Raumverträglichkeitsprüfung

**für den Neubau einer
380-kV-Höchstspannungsfreileitung
von Westerkappeln nach Gersteinwerk**

Gutachterliche Stellungnahme einschließlich Begründung

Westerkappeln-Gersteinwerk

Abbildung 3: Karte des Vorvergleichs 01 und der betrachteten Varianten (Quelle: eigene Darstellung nach Antragsunterlagen der Amprion GmbH)

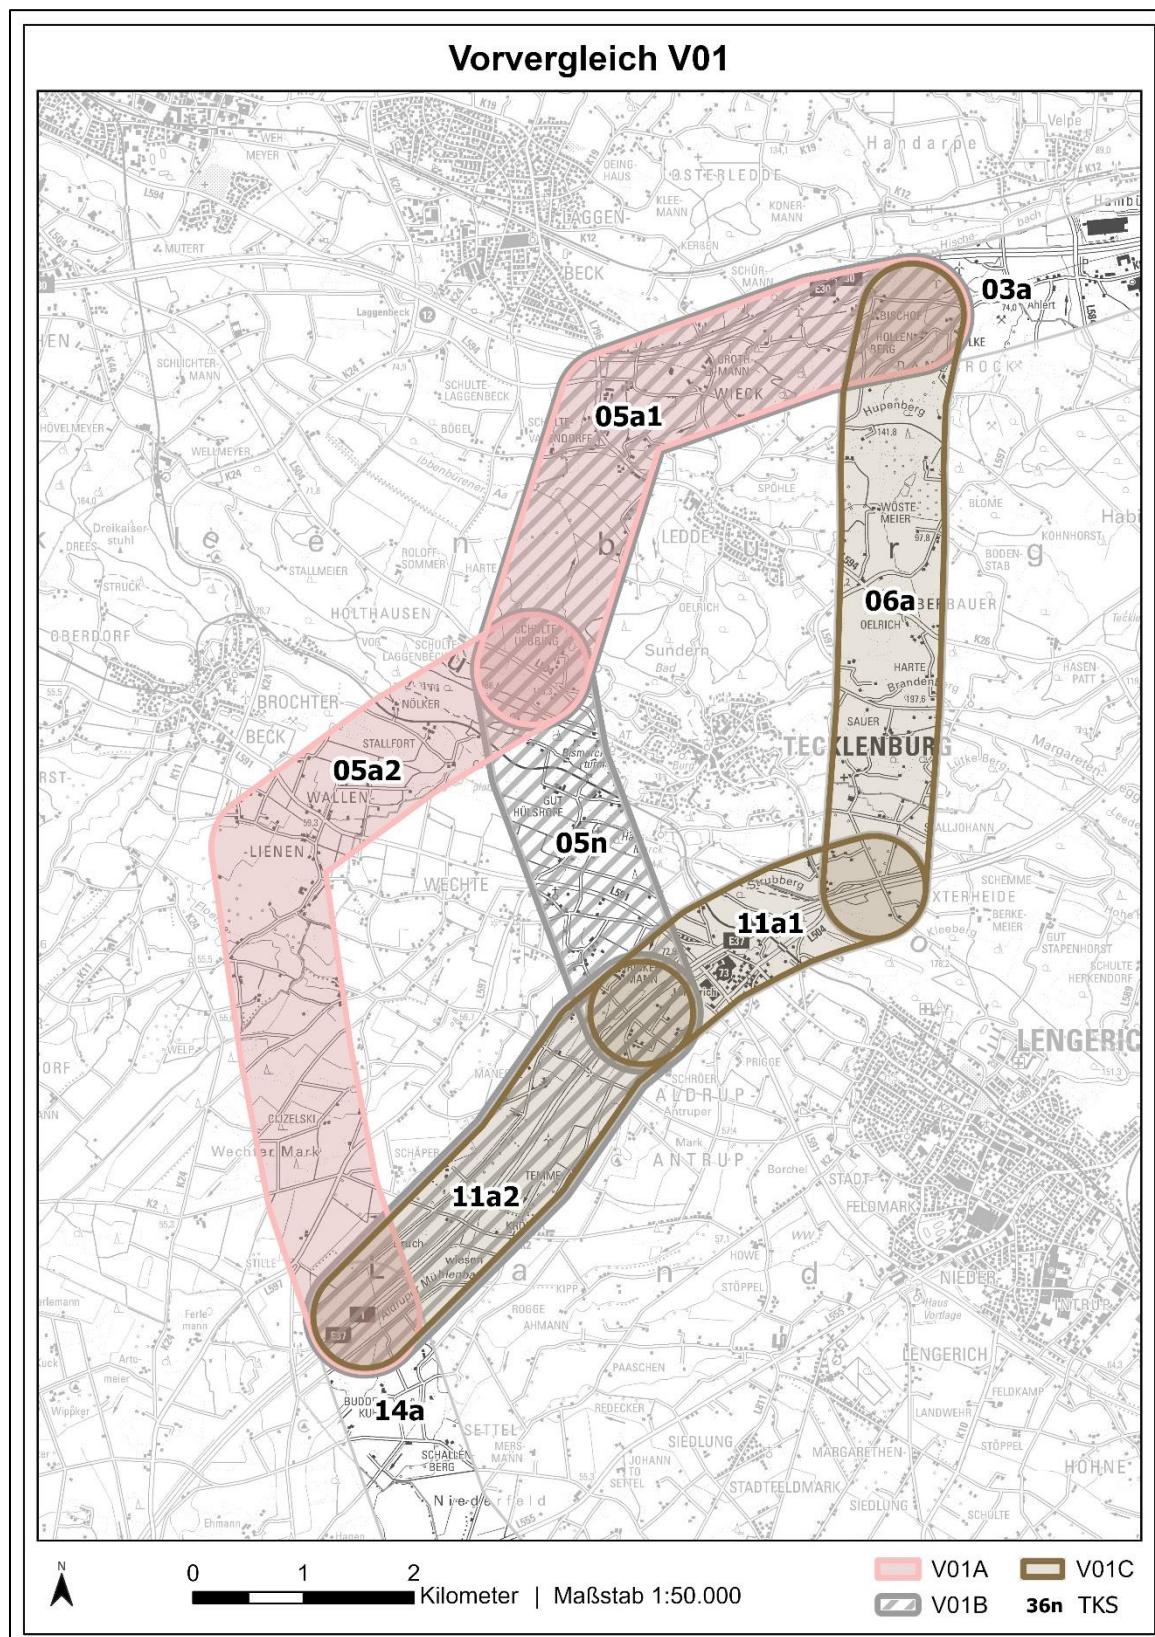
Beim gem. der Methodik der Vorhabenträgerin am stärksten gewichteten Kriterium des GAV, der **Konfliktbereichsanalyse**, zeigt sich die Variante V01B mit insgesamt vier Konfliktbereichen vorteilhaft gegenüber V01C (sechs Konfliktbereiche, leichter Nachteil) und V01A (sechs Konfliktbereiche, deutlicher Nachteil). Zunächst ist festzuhalten, dass die Ermittlung der Konfliktbereiche nachvollziehbar erscheint. Für V01B und V01C ergeben sich jeweils einmal in TKS 05a1 und einmal in TKS 11a1 Situationen, dass sich auf engem Raum Riegel bereits aus alleiniger Betrachtung von UVS-Kriterien als auch im Zusammenwirken von UVS- und RVS-Kriterien ergeben. Auf Basis der Methodik, dass die Konfliktbereiche nicht summiert, sondern aggregiert werden, ist die ermittelte Gesamtzahl der Konfliktbereiche und die Konsequenz, dass Belange nicht doppelt bewertet werden, nachvollziehbar. Da in V01A ein Konfliktbereich mit hohem Realisierungshemmnis vorliegt und in V01C sämtlichen Konfliktbereichen nur ein mittleres Realisierungshemmnis ermittelt worden ist, ergibt sich hieraus der deutlichere Nachteil von V01A. Bei dem Konfliktbereich mit hohem Realisierungshemmnis handelt es sich um einen Bereich im TKS 05a2 zwischen Tecklenburg und dem Ortsteil Brochterbeck, in dem Biotoptypen, deren Wiederherstellung Zeiträume von 30 Jahren deutlich überschreitet, sowie vereinzelte Siedlungsflächen mit Wohnfunktion und gemischter Nutzung vorhanden sind. Aufgrund der räumlichen Tiefe des Riegels von über 300 m kann eine Beeinträchtigung durch Maststandorte nicht ausgeschlossen werden. Zumindest wären aufwändige Vermeidungs- und Minderungsmaßnahmen erforderlich. In allen anderen im Vorvergleich 01 ermittelten Konfliktbereichen hat die Vorhabenträgerin plausibel dargelegt, dass mit gängigen Vermeidungs- und Minderungsmaßnahmen wie einer angepassten Feintrassierung oder einer Überspannung sensibler Bereiche Querungen möglich sind.

Im Nachgang des Erörterungstermins hat die Vorhabenträgerin die Situation näher überprüft und dargelegt, dass im Bereich des Bodendenkmals kein Maststandort erforderlich und die Querung des Waldbereichs nördlich der Autobahn möglich sein wird. Die technische Detailplanung bleibt auch an dieser Stelle allerdings dem Planfeststellungsverfahren vorbehalten.

Insgesamt ist das Ergebnis der Wohnumfeldschutz-Analyse im Vergleich 01 nachvollziehbar, nichtsdestotrotz muss im Zusammenhang mit der Stellungnahme der Stadt Lengerich ein Fehler in den Verfahrensunterlagen und eine kleinräumige Korrektur vermerkt werden. Im TKS 11a1 ist ein Wohngebäude im Geltungsbereich des Bebauungsplanes Nr. 123 „Teutopark“, welches innerhalb einer festgesetzten Mischgebietsfläche liegt, nicht mit den dort einschlägigen 400 m, sondern nur mit 200 m gepuffert worden. Diesen Fehler hat die Vorhabenträgerin in Ihrer Erwiderung der Stellungnahme der Stadt Lengerich eingeräumt, zugleich eine korrigierte Berechnung des Punktwertes für die betroffene Variante ermittelt und dargelegt, dass der höhere Punktwert für V01C keinen Einfluss auf das Ergebnis hat. Dieser Einschätzung kann gefolgt werden, da sich hierdurch die Bewertung der ohnehin nachteiligsten Variante weiter verschlechtert. Auch entsteht durch die korrigierte Berücksichtigung der planungsrechtlichen Grundlage des betroffenen Wohngebäudes keine Änderung an der bestehenden Riegelsituation für den Korridor. Im Übrigen liegen Riegelsituationen in allen drei Varianten vor, sodass es die Ausnahme für Ziel 8.2-4 LEP NRW eröffnet ist.

In Bezug auf die Belanggruppe Energieversorgung ist die Vorzugswürdigkeit von V01C zu negieren. Das Ergebnis ist an dieser Stelle auf die Querung eines Windenergiebereiches im TKS 05a1 zurückzuführen. Die Vorhabenträgerin hat in Anlage 07-C01 textlich darauf hingewiesen, dass dieser Windenergiebereich bereits zum Zeitpunkt der Antragsstellung nicht mehr für den Entwurf des Regionalplans Münsterland vorgesehen war. Tatsächlich kann inzwischen festgehalten werden, dass der ehem. angedachte Windenergiebereich an der A30 nicht in den Regionalplan Münsterland aufgenommen wird. Insofern ist in der Belanggruppe Energieversorgung eine Gleichrangigkeit der drei Varianten anzunehmen. Die Vorhabenträgerin hat zugestimmt, dass an dieser Stelle der NWA eigentlich eine Wertekorrektur vorzunehmen sei, die aber keinen Einfluss auf das Ergebnis des Variantenvergleichs habe. Dem ist zuzustimmen.

5.2 Vergleich V02

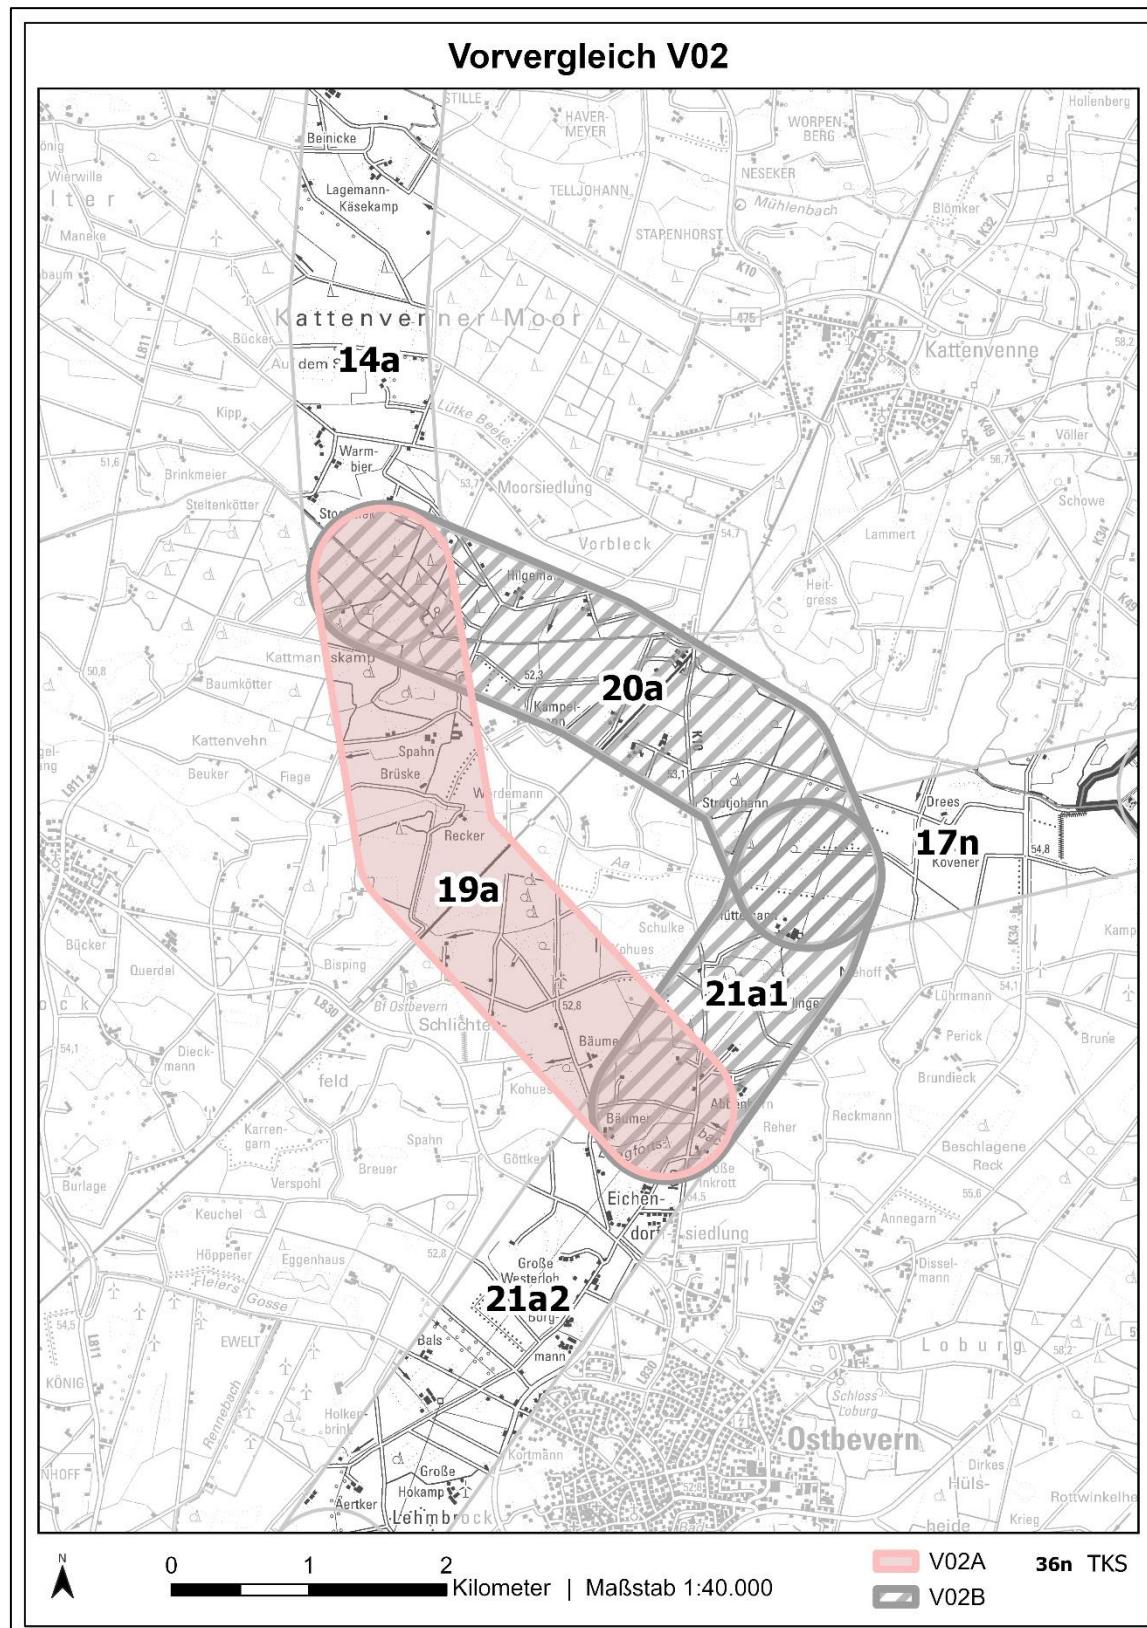
Bereits aus der vorherigen Abbildung wird deutlich, dass nennenswerte Unterschiede zwischen den Varianten hinsichtlich der Korridorlänge und damit auch der beanspruchten Fläche bestehen. Dies bestätigen die quantitativen Eckdaten zum Vergleich V02 aus der Anlage 07-C02 der Verfahrensunterlagen. Mit etwa 6,1 km ist die Variantenachse von V02B rd. 34 % länger als die Variantenachse von V02A (4,6 km).

Der Anlage 07-C02 zum GAV ist zu entnehmen, dass die artenschutzrechtlichen Riegel in der Variante V02B auf großräumige Vorkommen von freileitungssensiblen Arten (hier: Kiebitz) zurückzuführen sind. Nähere Informationen zu den Riegeln R-ASE-20a-01, R-ASE-20a-02 und R-ASE-20a-03, außer dass der Bezeichnung die Lage im Segment 20a entnommen werden kann, liegen nicht vor. In der Anlage 05-B01 zum AFB ist die Verortung der artenschutzrechtlichen Konfliktbereiche im Segment 20a zu erahnen, wenngleich diese Anlage nur den Antragskorridor zeigt und primär der Darstellung der ihn betreffenden Konflikte dient. An dieser Stelle ist einem gewichtigen Kritikpunkt der höheren Naturschutzbehörde zu den Verfahrensunterlagen zuzustimmen. Die Dokumentation der artenschutzrechtlichen Konflikte sei außerhalb des Antragskorridors als sehr dünn zu bewerten. Da insgesamt aber keine Bedenken im Zusammenhang mit den verwendeten Datengrundlagen bestehen und auch das Beteiligungsverfahren keine Erkenntnisse zu fehlenden oder falsch eingeordneten Artvorkommen im Bereich des Vergleichs 02 geliefert hat, ist das Ergebnis der Nachteiligkeit von V02B grundsätzlich nachvollziehbar.

Bei einem genaueren Blick in die Datengrundlagen der NWA ist festzustellen, dass – bedingt durch die räumliche Kürze des Vergleichs – oftmals nur sehr geringe Beeinträchtigungen einzelner Kriterien vorliegen und ausschlaggebend sind. Beispielsweise sind in der Belanggruppe Wasser einzig die jeweiligen Querungen der Aa bewertungsrelevant und aufgrund der größeren Ausprägung des festgesetzten Überschwemmungsgebietes und des regionalplanerisch festgelegten Überschwemmungsbereiches in der Variante V02B fiel letztendlich der Vorzug in dieser Belanggruppe auf V02A. Für die Belanggruppe Energieversorgung weist die Vorhabenträgerin auf eine methodische Ungenauigkeit hin, die das Teilergebnis zugunsten von V02A verzerrt. Im Bereich Artenschutz korrelieren die Ergebnisse mit den maßgeblichen Bewertungskriterien der Konfliktbereichsbetrachtung, also den Vorkommen freileitungssensibler Vogelarten in V02B. Insgesamt sind die Ergebnisse der NWA schlüssig und der Vorzug von V02A eindeutig.

Abbildung 5: Karte des Vorvergleichs 03 und der betrachteten Varianten (Quelle: eigene Darstellung nach Antragsunterlagen der Amprion GmbH)

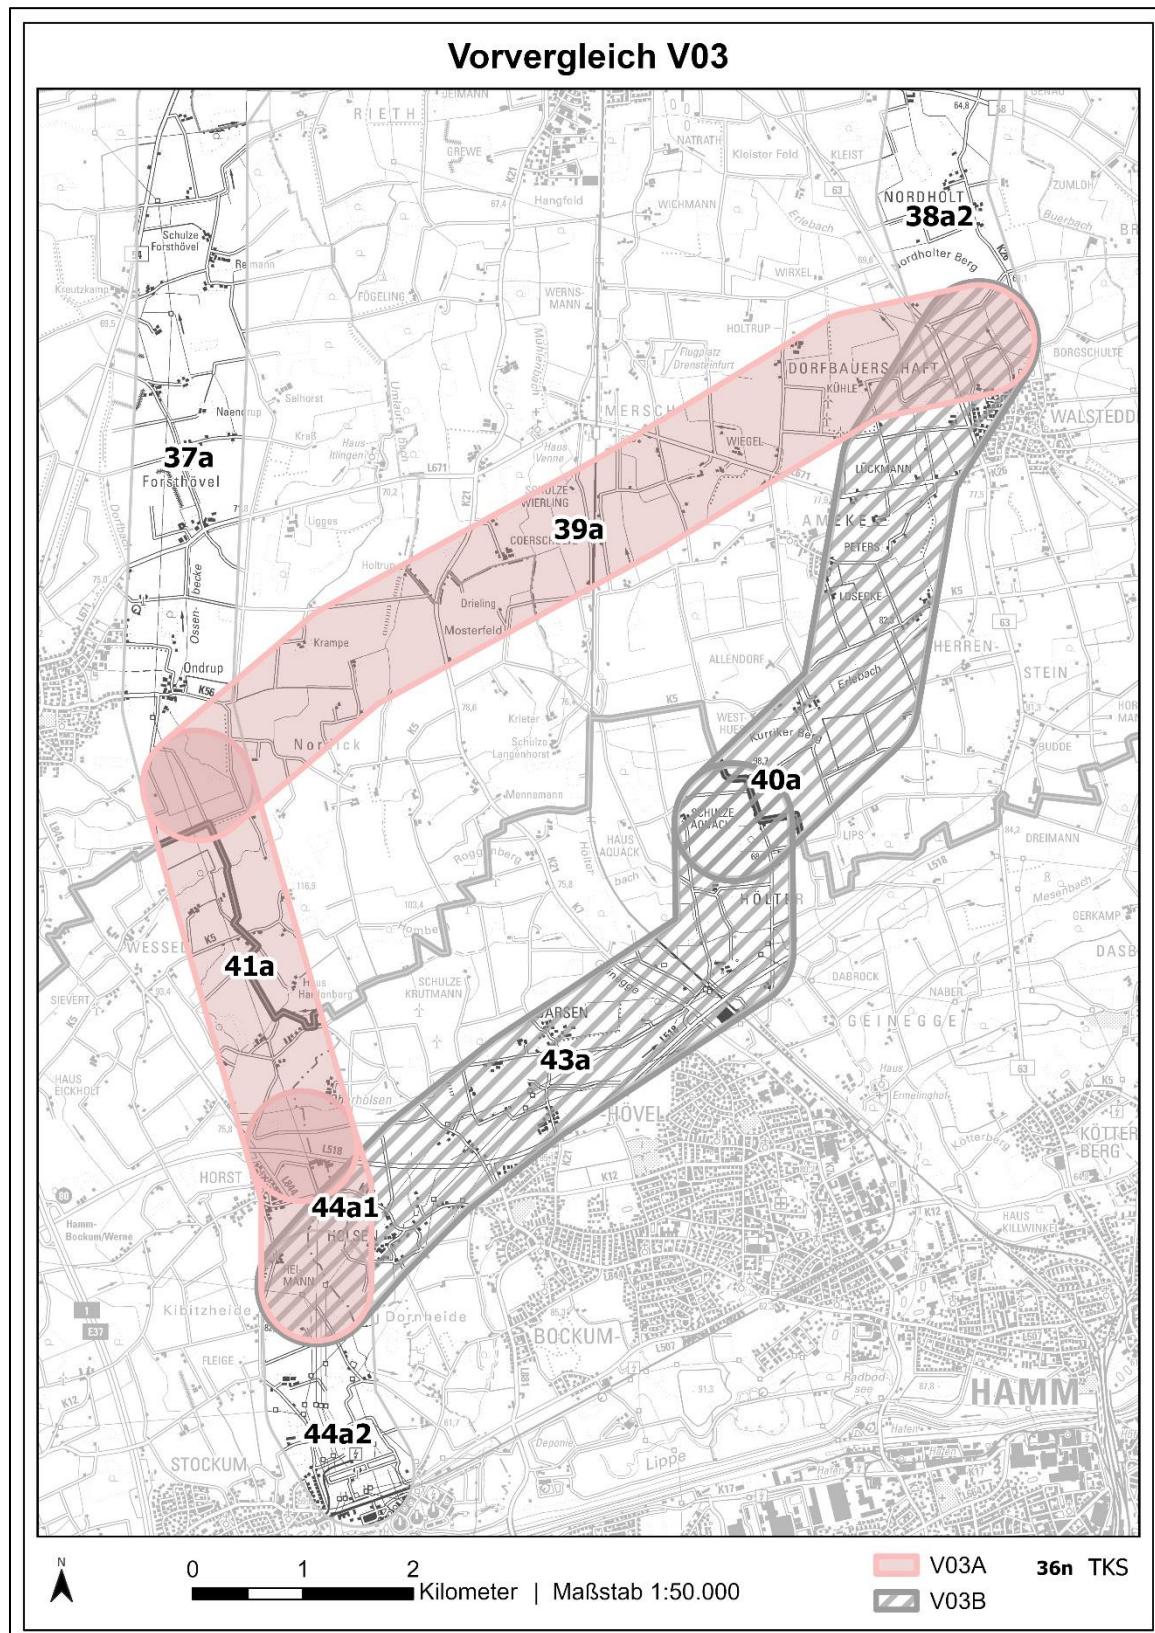
Aus dem ersten Bewertungsschritt, der **Konfliktbereichsanalyse**, geht die Variante V03A aufgrund nicht vorhandener Riegel und Engstellen als vorzugswürdig hervor. Die Variante V03B hingegen weist im Segment 40a südwestlich des Drensteinfurter Ortsteils Walstedde disperse Siedlungsstrukturen mit mehreren Siedlungsflächen mit Wohnfunktion und gemischter Nutzung auf, bei denen der Passageraum weniger als 150 m beträgt. Die angenommene planerische Engstelle ist nachvollziehbar. Wenngleich das Ergebnis aufgrund nur einer Engstelle mit mittlerem Realisierungshemmnis recht knapp ausfällt, schließt die Vorhabenträgerin, dass die für den Vergleich 03 identifizierten artenschutzrechtlichen Konfliktbereiche nicht bewertungsrelevant sind, sondern nur informationshalber im Steckbrief der Anlage 07-C03 zum GAV aufgeführt werden. Hierzu ist die grundsätzliche Kritik der höheren Naturschutzbehörde anzuführen, dass der Artenschutz nur nachrangig betrachtet wird und bei Differenzierungsmöglichkeiten auf Grundlage der Konfliktbereiche aus RVS- und UVS-Kriterien nicht ins Gewicht fällt. Im Vergleich 03 kommt erschwerend hinzu, dass die Anzahl der artenschutzrechtlichen Konfliktbereiche mit insgesamt neun die Anzahl der RVS-/UVS-Konfliktbereiche bei Weitem übersteigt. Die Kritik an der Methodik fällt in V03 dennoch nicht schwer ins Gewicht, da auch die artenschutzrechtlichen Riegel und Engstellen für die Variante V03A sprechen, wenngleich sie nicht in das Bewertungsergebnis eingeflossen sind. Drei artenschutzrechtlichen Riegeln in V03A stehen fünf Riegel und eine Engstelle in V03B gegenüber.

zugunsten von V03A nachvollziehbar. Einzig hinsichtlich der Belanggruppe Energieversorgung ist zu hinterfragen, ob die Nachteiligkeit von V03A aufgrund von vermeintlich sechs erforderlichen Überspannungen von Ver- und Entsorgungsleitungen nicht eine methodische Ungenauigkeit im Zusammenhang mit der geplanten Bündelung ähnlich wie in Vergleich 02 ist, da auch die Anlage 07-B03 nur die Kreuzung von zwei Gasleitungen als technische Konfliktbereiche anzeigt. Sollte dem so sein, würde sich das Ergebnis der Vorzugswürdigkeit von V03A innerhalb der NWA jedoch noch verstärken.

Nichtsdestotrotz ist der Vorzug von V03A in der Gesamtschau aller Bewertungsschritte sehr eindeutig. In keinem einzigen Schritt hat sich V03B als vorzugswürdig erwiesen. Im Beteiligungsverfahren hat sich u. a. der Kreis Unna dahingehend geäußert, dass der Vorzug von V03A aus naturschutzfachlicher Sicht nachvollzogen werden kann. Das Gesamtergebnis von Vergleich 03 kann daher – ungeachtet der Fragen zur Belanggruppe Technik – nachvollzogen werden.
